## 改善箇所説明図

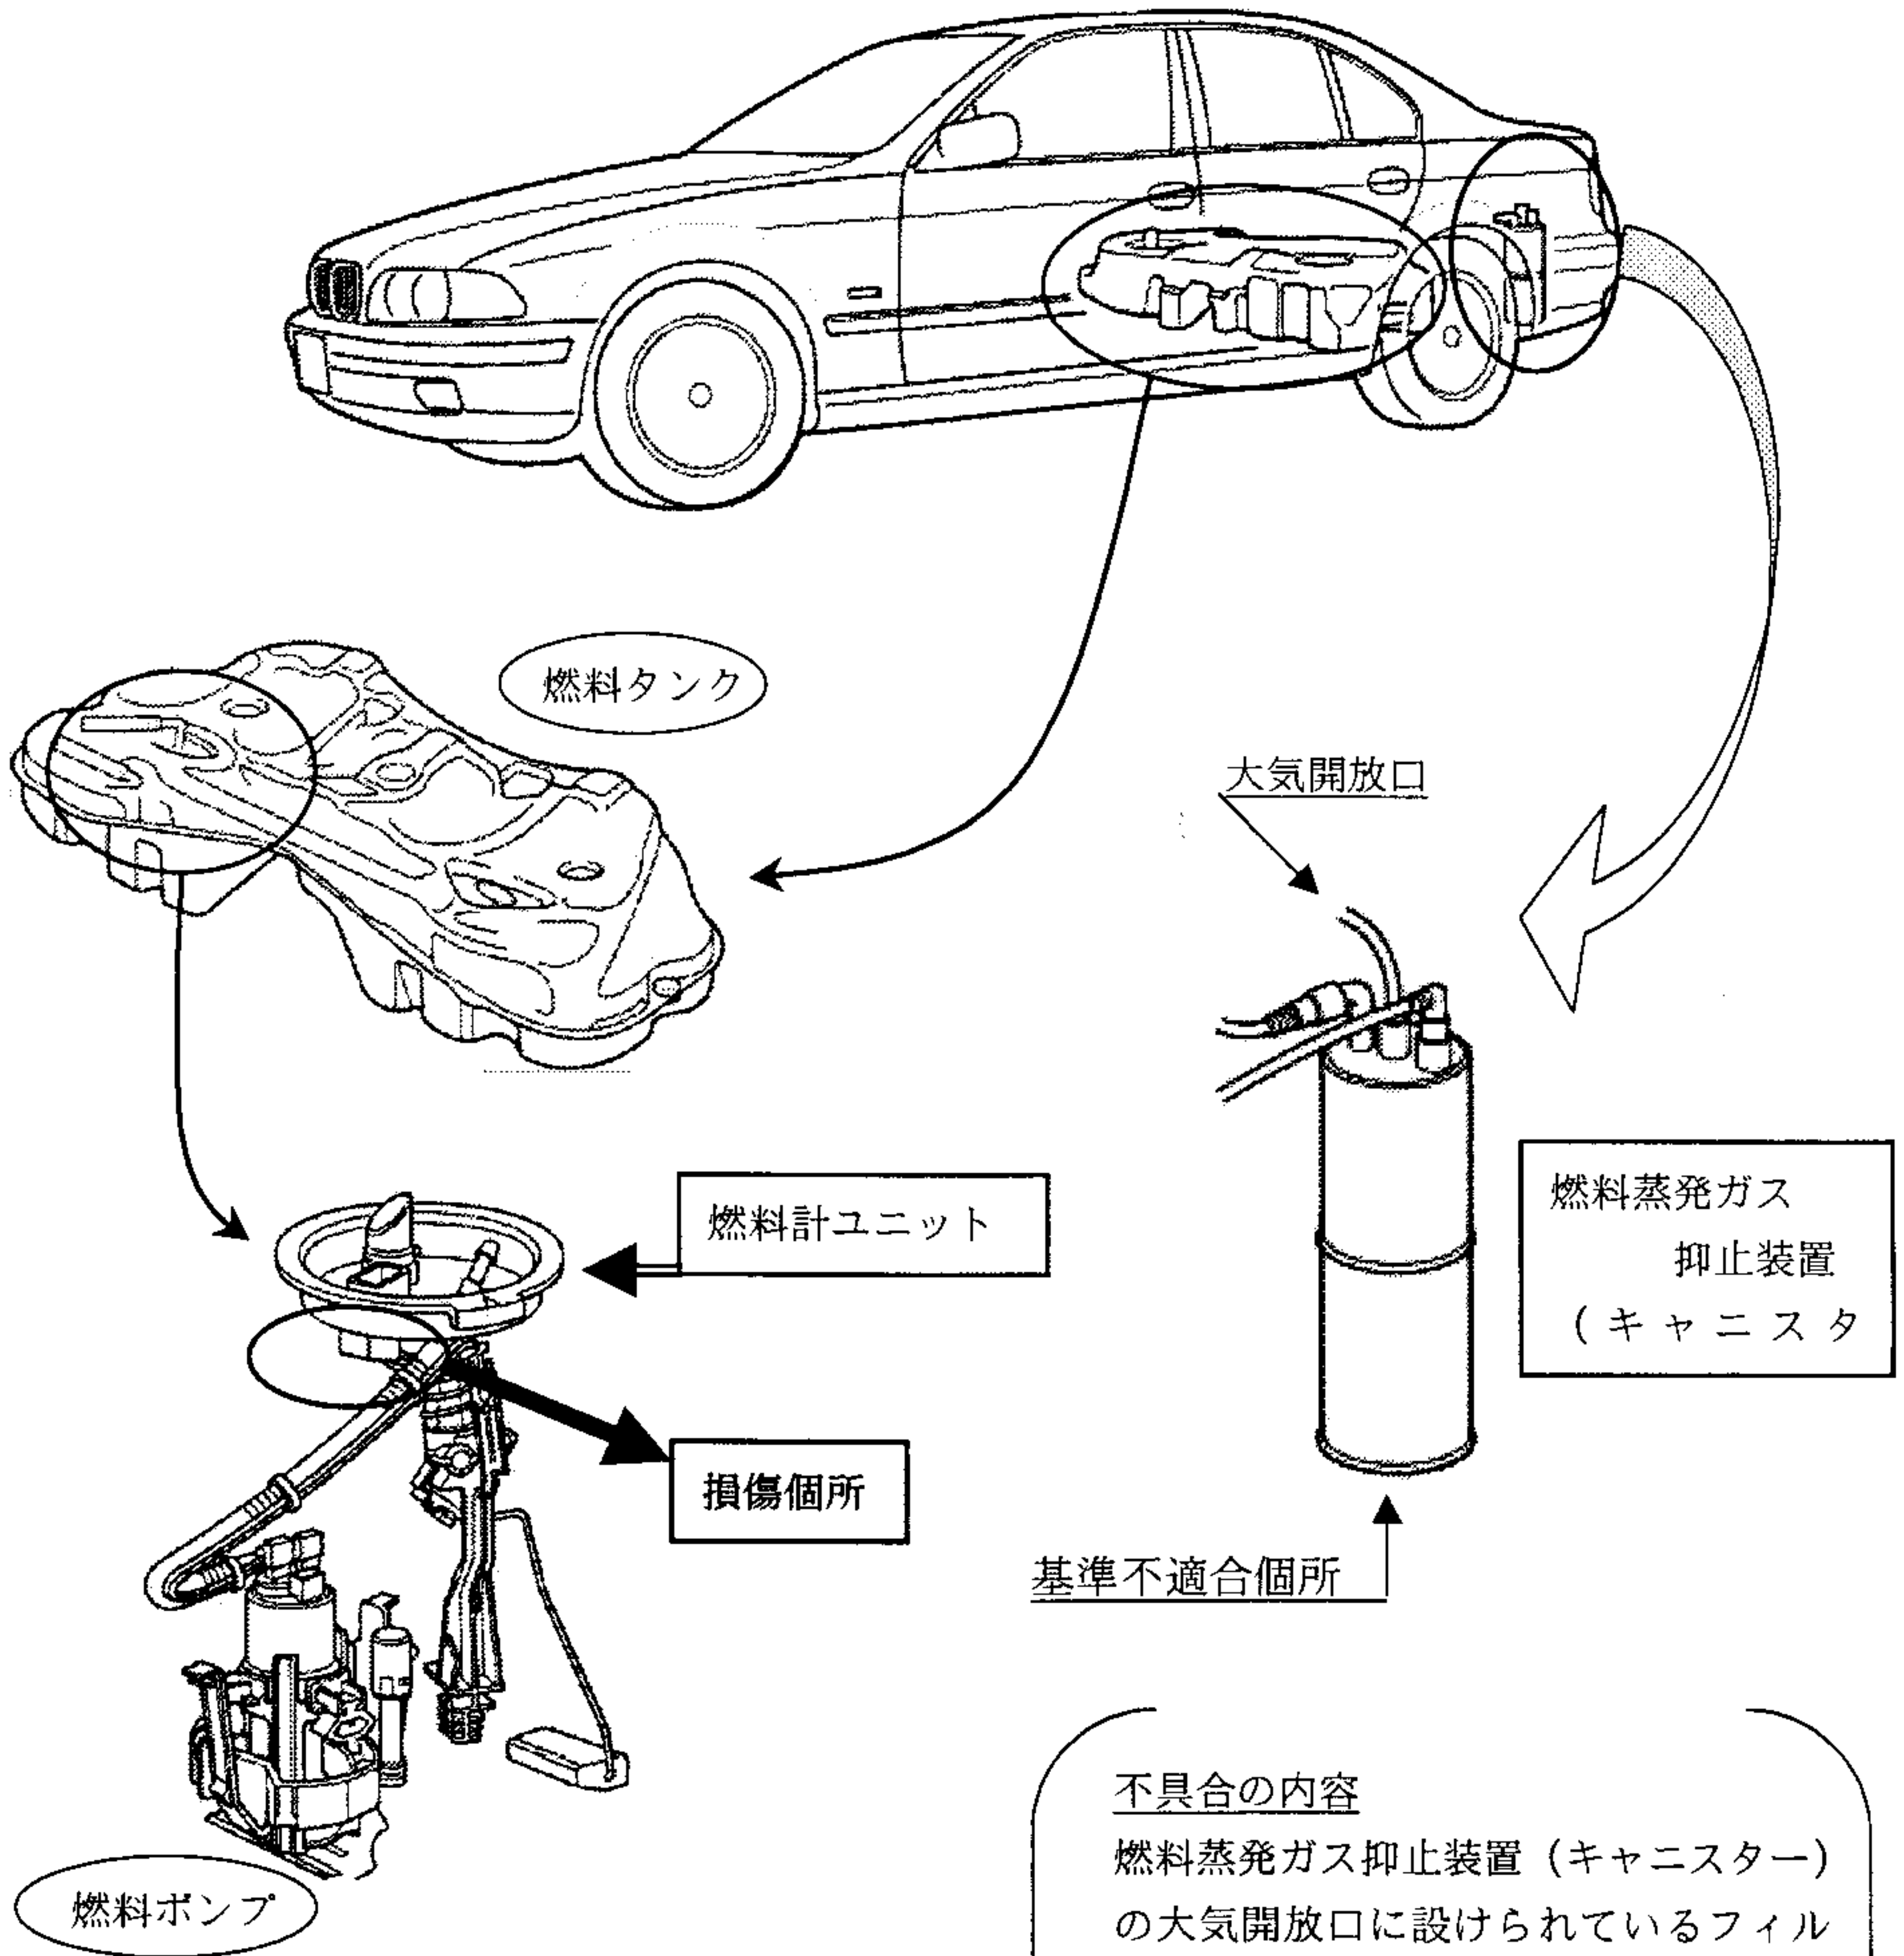
### 不具合の内容

燃料蒸発ガス抑止装置（キャニスター）の大気開放口に設けられているフィルターの構造が不適切なため、そのままの状態で使用を続けると、大気開放口がつまり、燃料タンク内の圧力変動により燃料タンクが変形し、最悪の場合、燃料ポンプの電気配線が切断されて原動機が停止し、再始動ができなくなるおそれがある。

### 改善の内容

全車両、キャニスターを対策品と交換する。  
燃料ポンプの配線を点検し、損傷が認められる場合は新品と交換する。

注：  は交換部品を示す。

**識別：**燃料給油フラップの内側に黄色のペイントを塗布する。
